Risposta alle Richieste di Integrazioni, formulate dagli Enti Pubblici interessati, in ordine al Piano di Coltivazione e Sistemazione Ambientale della Cava di ghiaia e sabbia  
**“VALENTINI”**

- sita in loc. Salvaterra di Casalgrande (RE) -  
con ribasso dell'attuale fondo scavo da -10 m a -20 m  
dal piano di campagna originario

Marzo 2018

**DITTA ESERCENTE: CALCESTRUZZI CORRADINI S.P.A.**

**Figura 7: elaborati progettuali (planimetria generale area di scavo)**

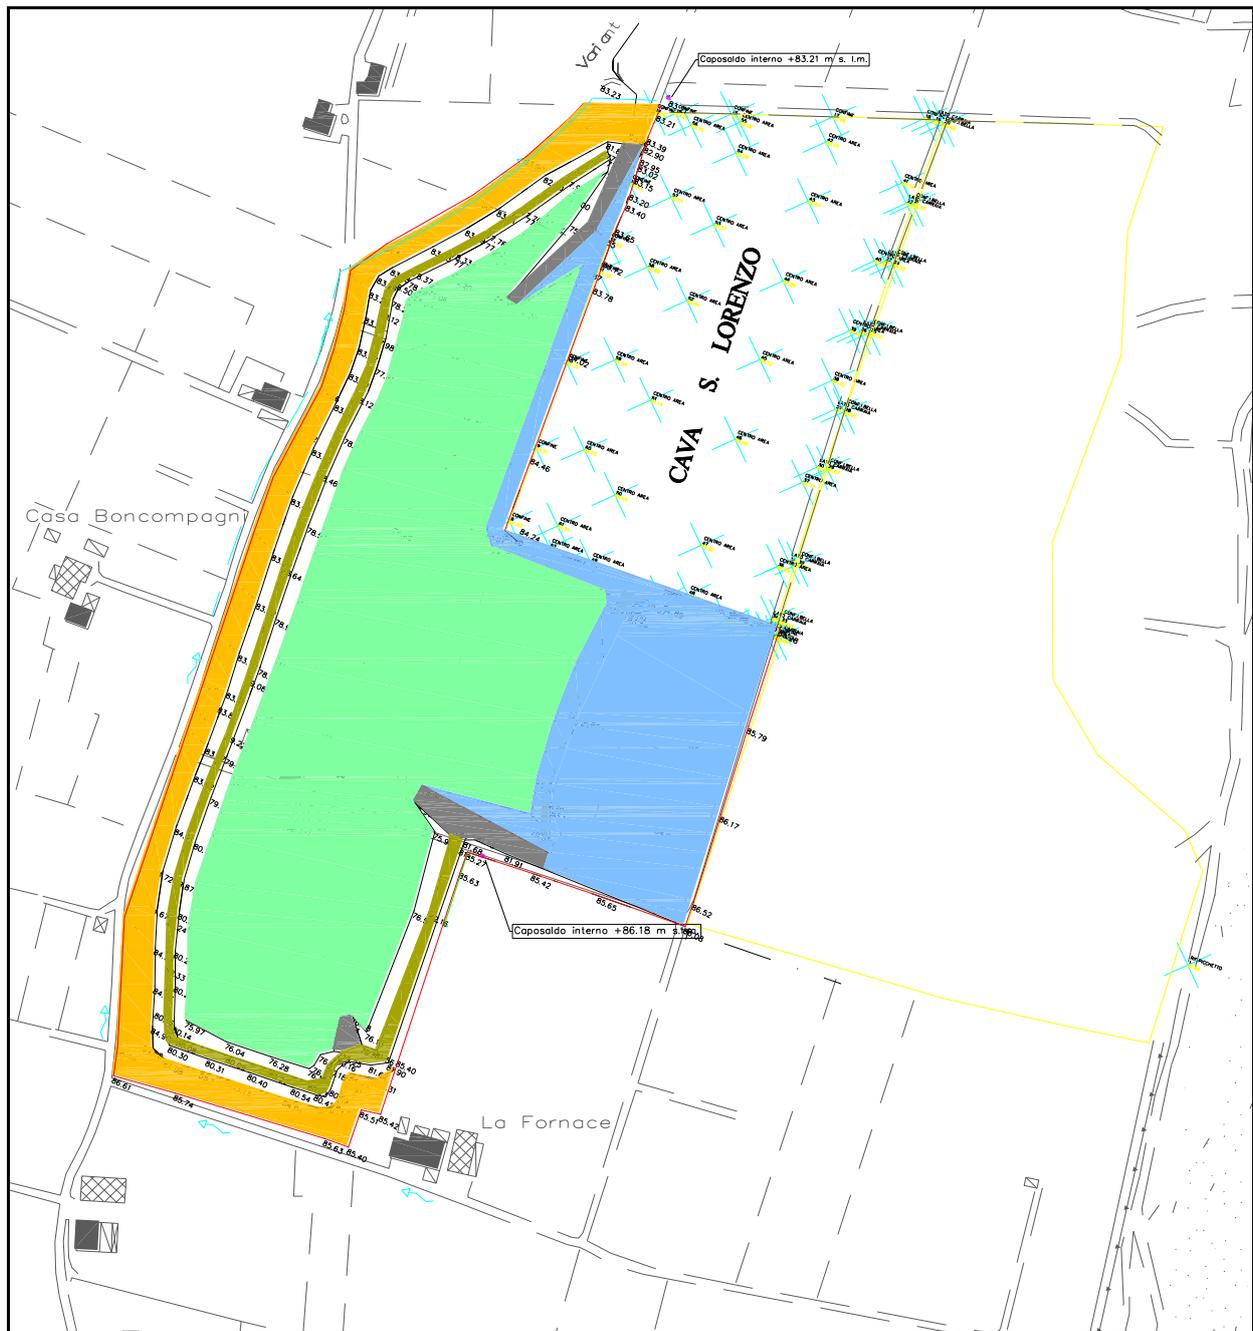
- *"Indicare in planimetria unica, in scala nota, il punto di lavoro del mezzo di escavazione, l'accesso e i percorsi dei 5 autocarri stradali durante la misura effettuata, nonché il punto di misura stesso e i ricettori abitativi individuati;*

Si illustra di seguito planimetria generale relativa all'attività estrattiva oggetto di studio.

**Figura 15: vista aerea (analisi traffico indotto, percorso ipotizzato mezzi)**

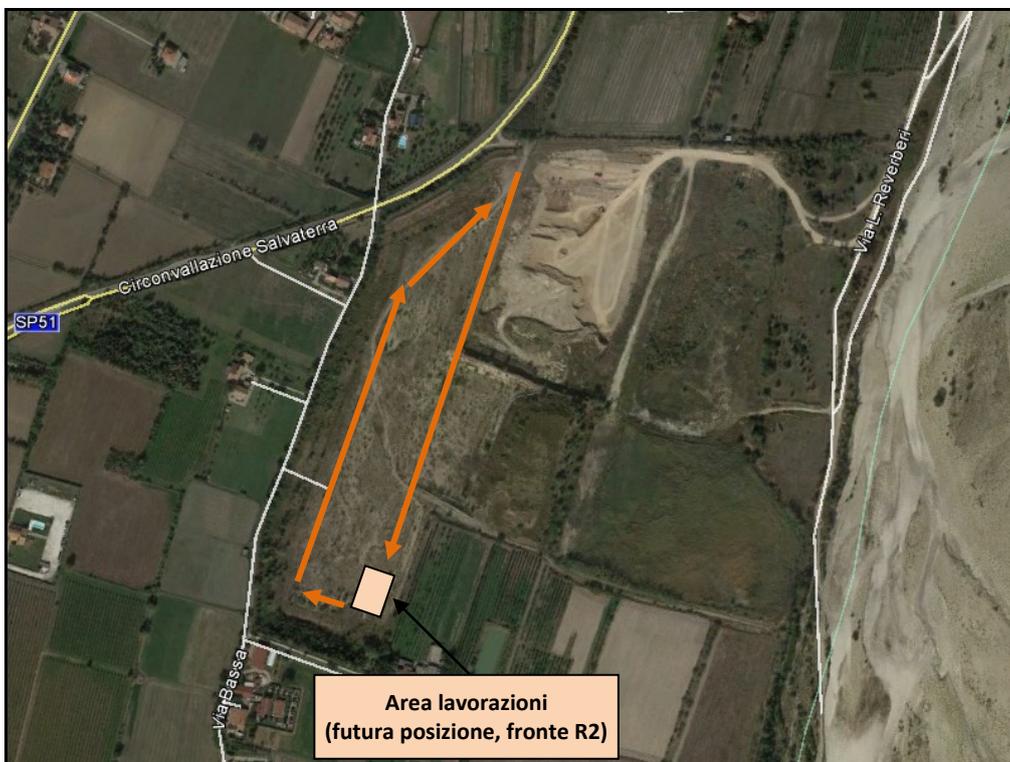
- *Fornire i dati utilizzati per il calcolo di propagazione previsionale ai ricettori relativi alle distanze "punto di misura-sorgente-ricettore";*
- *Precisare quali mezzi verranno utilizzati nella situazione futura e riportate in planimetria i percorsi che verranno utilizzati per il trasporto materiale;*

All'interno della simulazione software condotta al capitolo successivo saranno analizzati, in accordo con quanto specificato alla tabella precedente, percorsi dei mezzi lungo tragitti non rettilinei.

**Figura 25: elaborati progettuali (analisi previsionale, area scavo fronte recettore R1)**

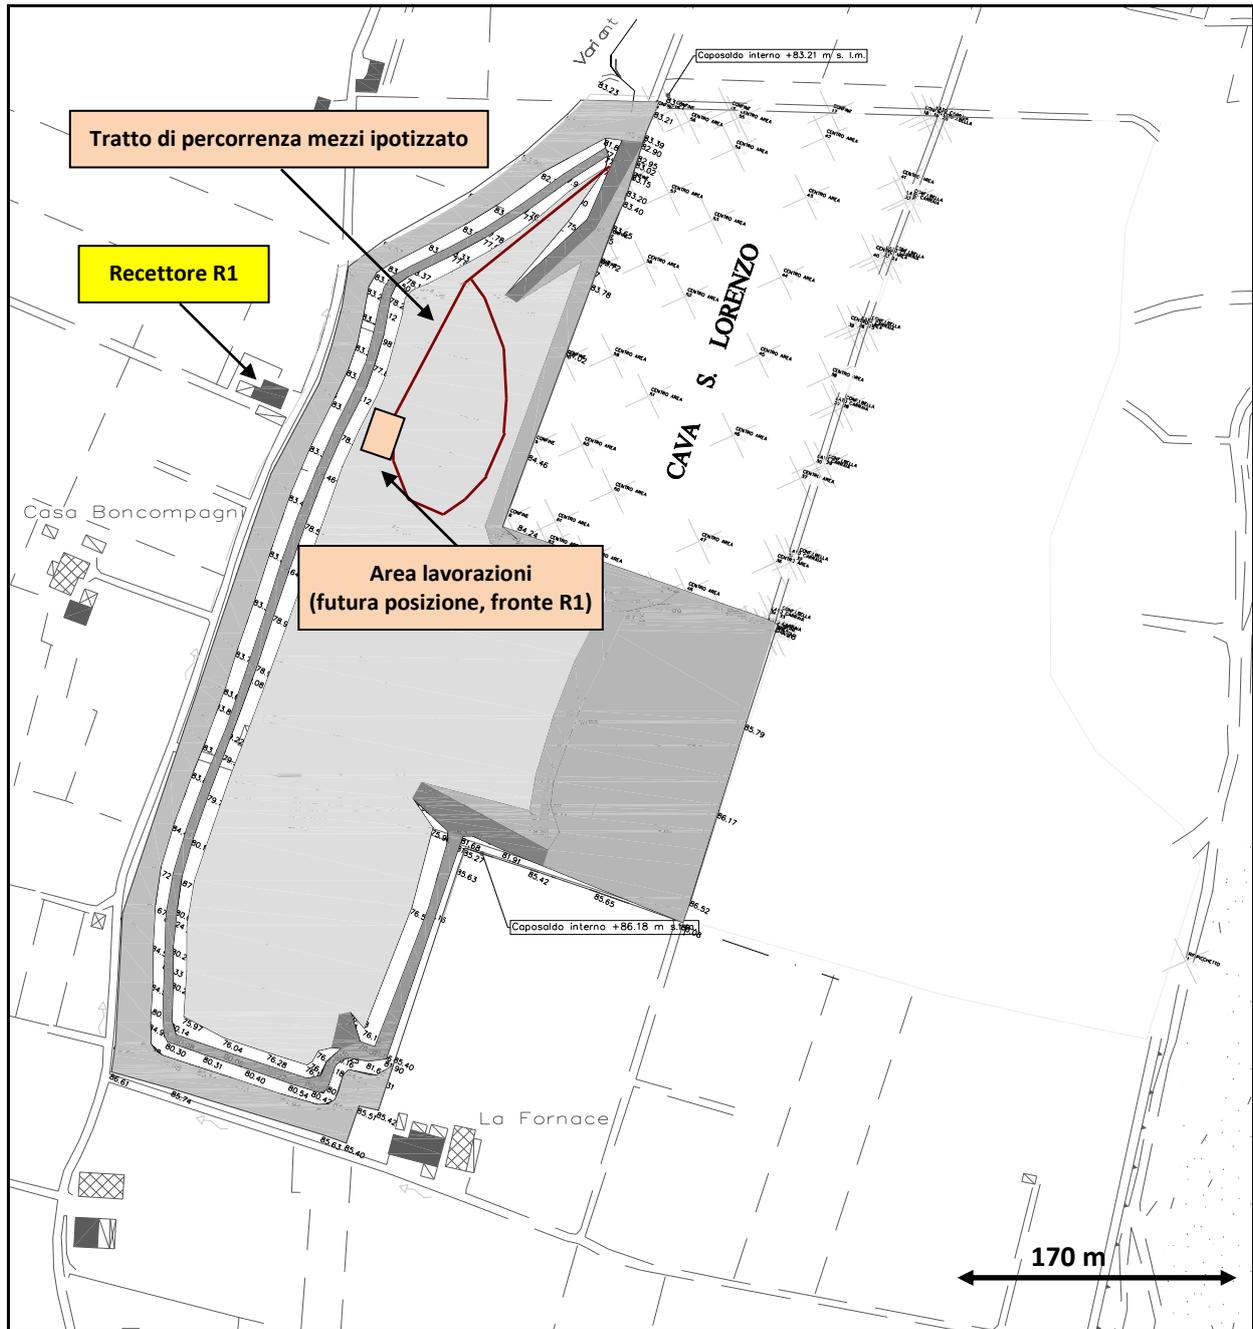
1. *"Indicare in planimetria unica, in scala nota, il punto di lavoro del mezzo di escavazione, l'accesso e i percorsi de 5 autocarri stradali durante la misura effettuata, nonché il punto di misura stesso e i recettori abitativi individuati"*.

Tale planimetria, per le analisi *in operam* e previsionali è riportata all'interno dell'allegato 4.
